北陸電力株式会社志賀原子力発電所
原子炉設置変更許可申請書（2号原子炉
の増設）の一部補正の概要について

平成11年 2 月

4.1 指針23. 原子炉冷却材補給系への適合のための設計方針の明確化

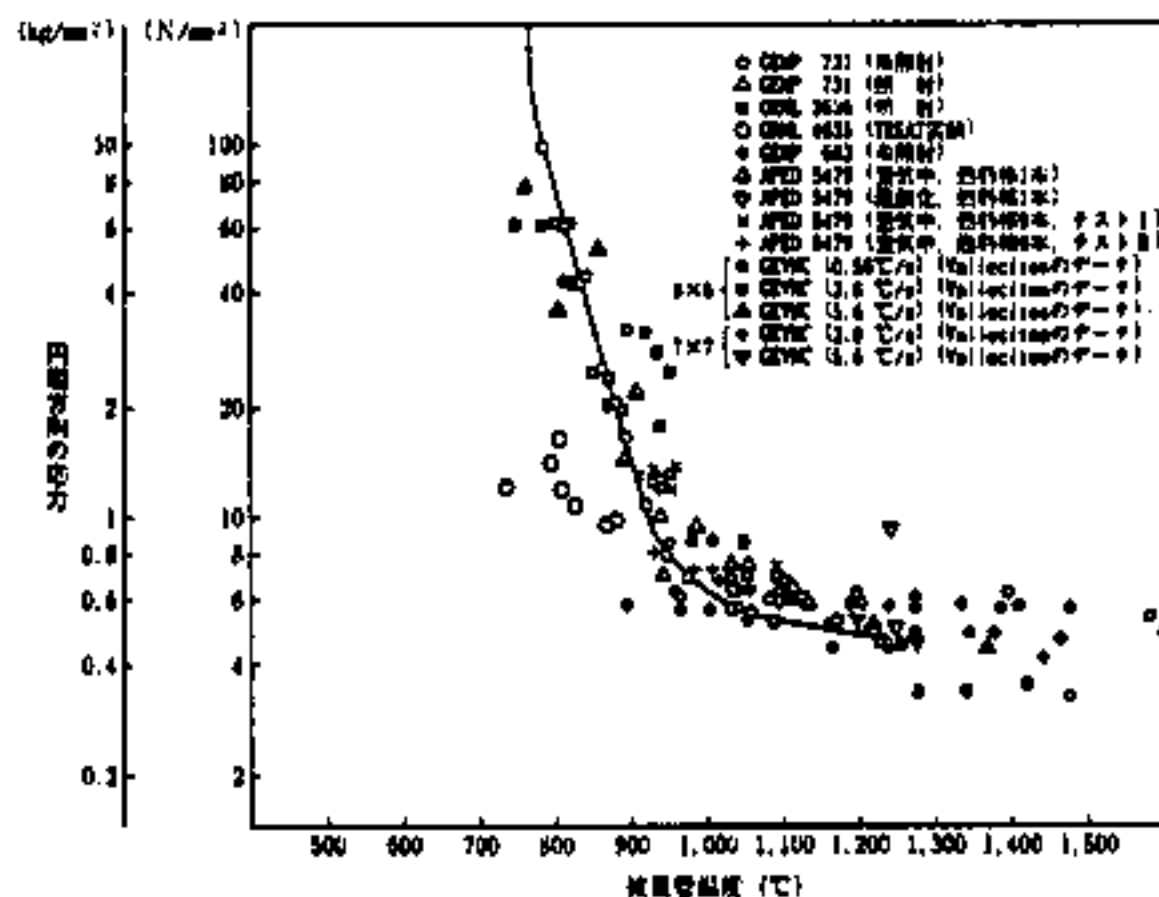
変更概要：原子炉隔離時冷却系は、指針23の要求を満たすようにその容量が設計されている。一方、制御棒駆動水压系は結果として、原子炉冷却材圧力バウンダリの10mm径配管の破断に相当する漏えい量に対し、原子炉冷却材の保有水量を維持できる能力を持つものとなる。以上の内容を明確に記載する。

補 正 前	補 正 後
1. 安全設計 1.2 発電用軽水型原子炉施設に関する安全設計審査指針への適合 指針23. 原子炉冷却材補給系適合のための設計方針 原子炉冷却材の漏えいが生じた場合、その漏えい量が10mm(3/8インチ)径の配管破断に相当する量以下の場合には制御棒駆動水ポンプで原子炉冷却材の保有量を維持でき、燃料の許容設計限界を超えることのない設計とする。 また、上記を超え25mm(1インチ)径の配管破断に相当する原子炉冷却材の漏えいがあった場合でも、補給水機能として作動する原子炉隔離時冷却系により原子炉冷却材の保有量を回復でき、燃料の許容設計限界を超えることのない設計とする。	1. 安全設計 1.2 発電用軽水型原子炉施設に関する安全設計審査指針への適合 指針23. 原子炉冷却材補給系適合のための設計方針 <u>原子炉隔離時冷却系は、原子炉冷却材圧力バウンダリに接続する25mm(1インチ)径の配管破断に相当する原子炉冷却材の小規模の漏えいが生じた場合、原子炉冷却材補給機能として作動することにより、原子炉冷却材の保有量を回復できる設計とする。</u> <u>また、原子炉冷却材圧力バウンダリに接続する10mm(3/8インチ)径の配管破断に相当する原子炉冷却材の漏えいに対しては、制御棒駆動水压系による原子炉への給水により、原子炉冷却材の保有量を維持できる。</u>

第3.2.1-8図 燃料棒に破裂が発生する時点の燃料被覆管温度と燃料被覆管の円周方向の応力の関係

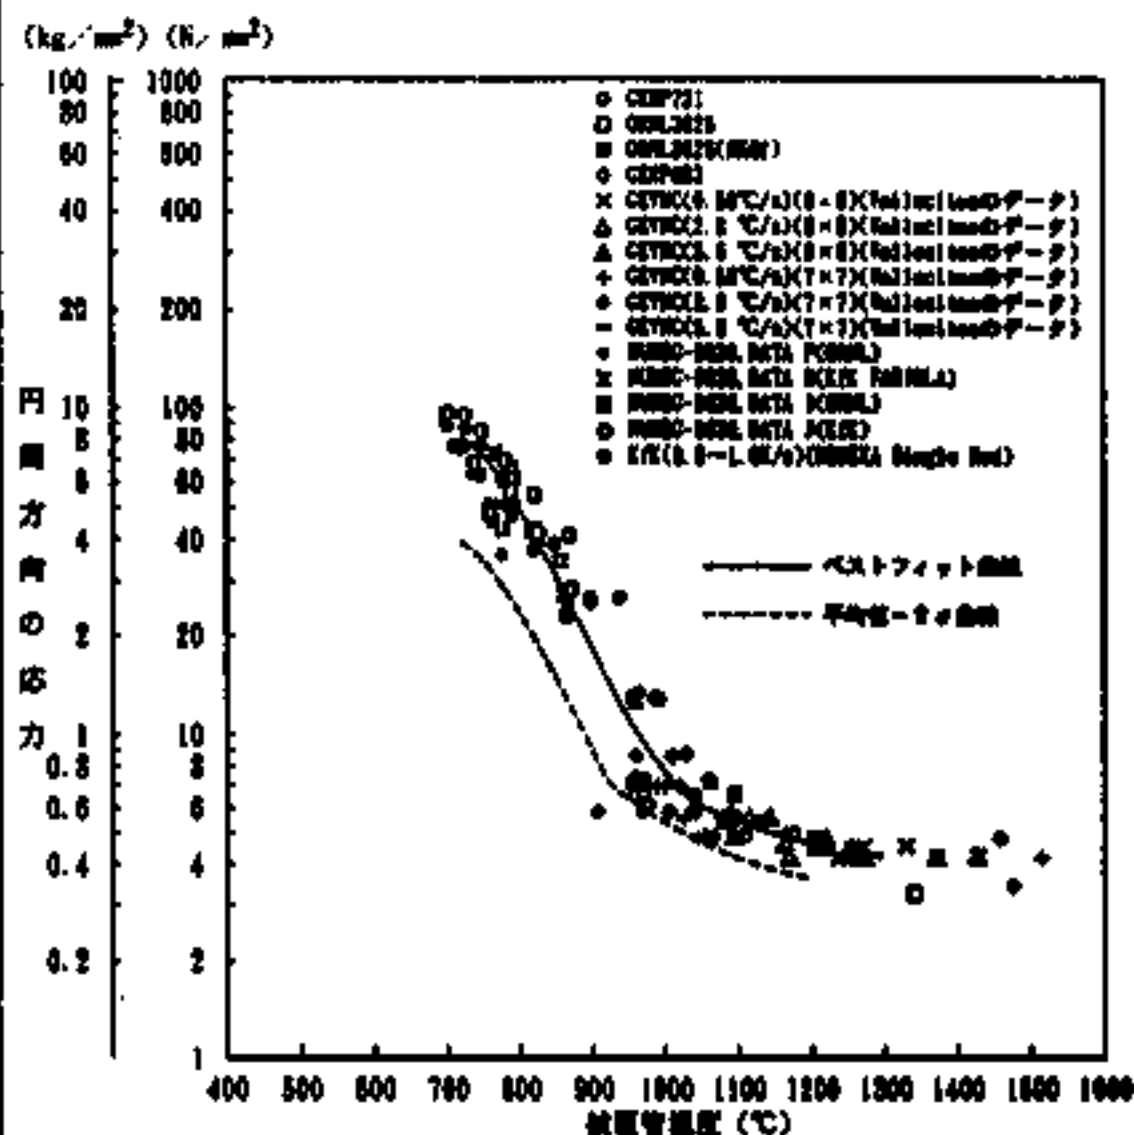
5.1 燃料棒破裂判定曲線の変更

変更概要：最新の実験データ等に基づき，事故時における燃料棒破裂判定曲線を変更した。

(注) 燃料被覆管最高温度評価等にはベストフィット曲線、破ばく評価における燃料棒破裂判定には平均値-2σ曲線を使用する。

第3.2.1-8図 燃料棒に破裂が発生する時点の燃料被覆管温度と燃料被覆管の円周方向の応力の関係
